ATN 00001

一般公差 / 機種: ATTACK G-14
名称: メインPCボード Assy
日付: 51.9.20
図番: ATN 00001

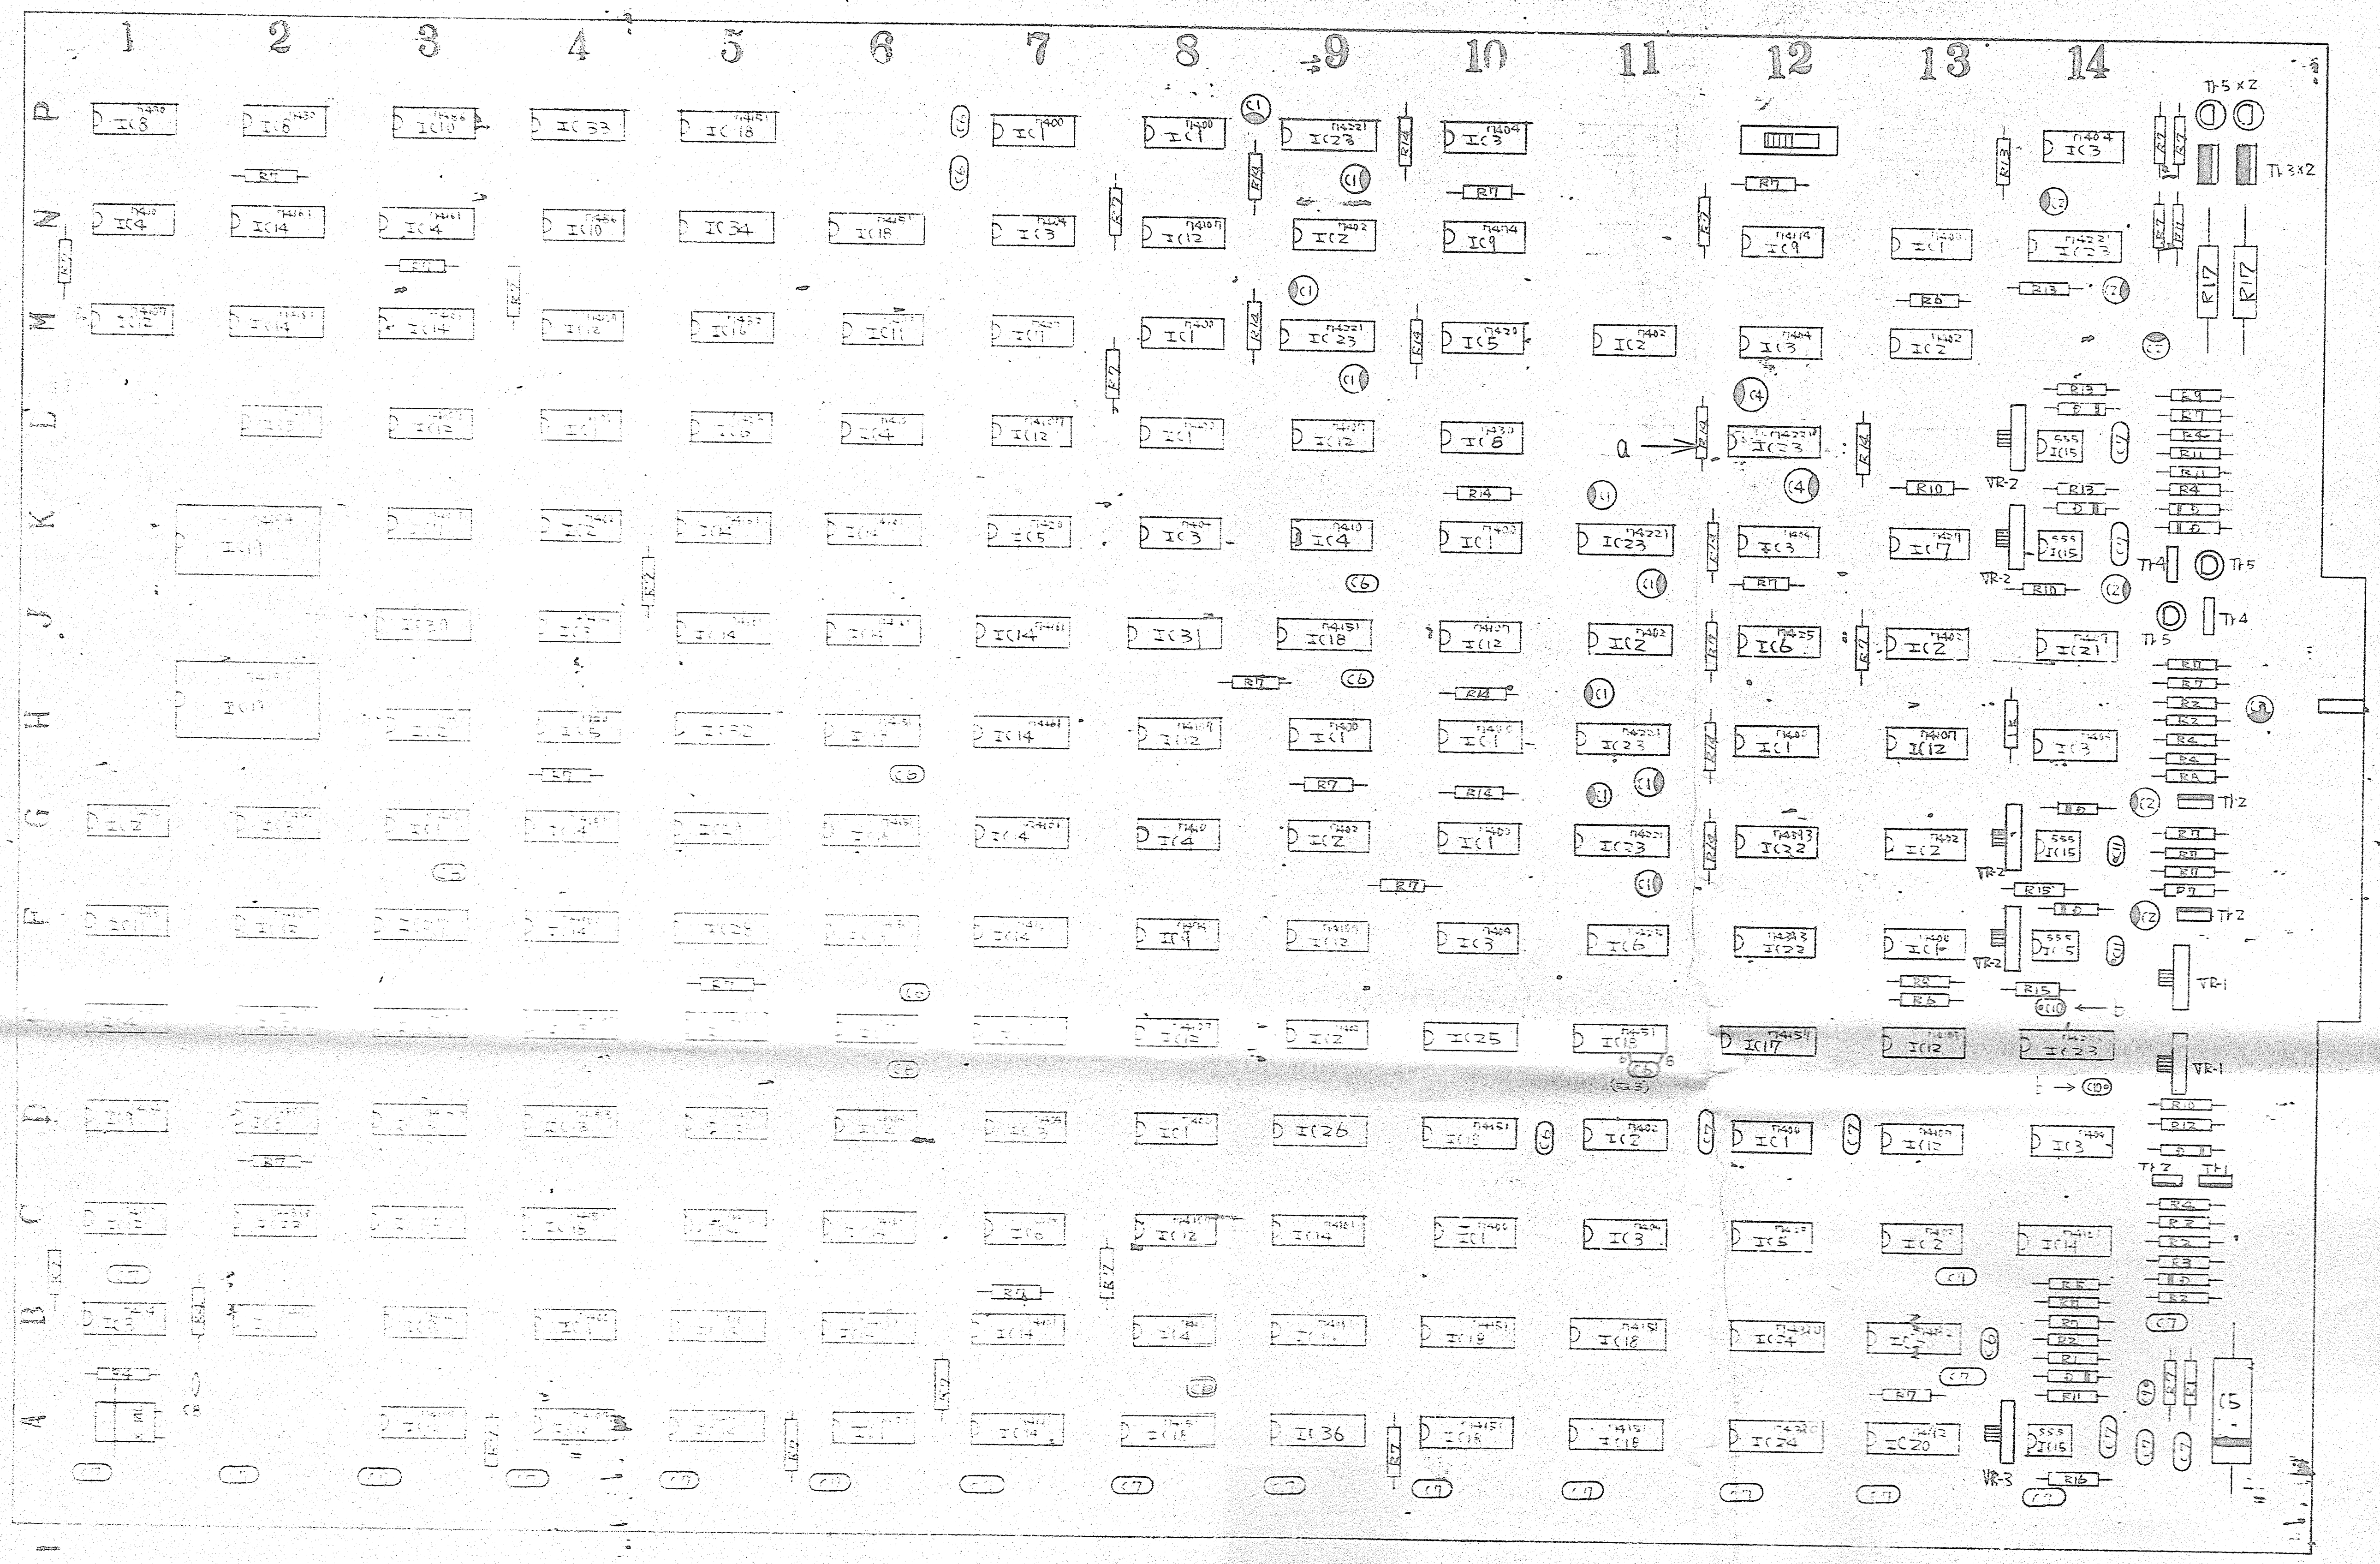
注1) (ヨ)5番端子を[illegible]端子へジャンパーする。

注2) [illegible](R-14の[illegible])へ行くパターンをカットし, 12Lの4番端子とa点をジャンパーする。

注3) 11Eの6, 8番端子間に0.001[μF]を挿入する。

注4) 12Cの4番端子と12Aの3,4番端子を結ぶパターンをカットし, 再びこれをジャンパーする。(スルホールとのショートを防ぐため)(図-1参照)

△A 注5) 13Nの⑩ピンアゲ後 13Nの10番端子と11Fの10番端子をジャンパーする。

△B 注6) bのコンデンサーを図-2のように改造する。
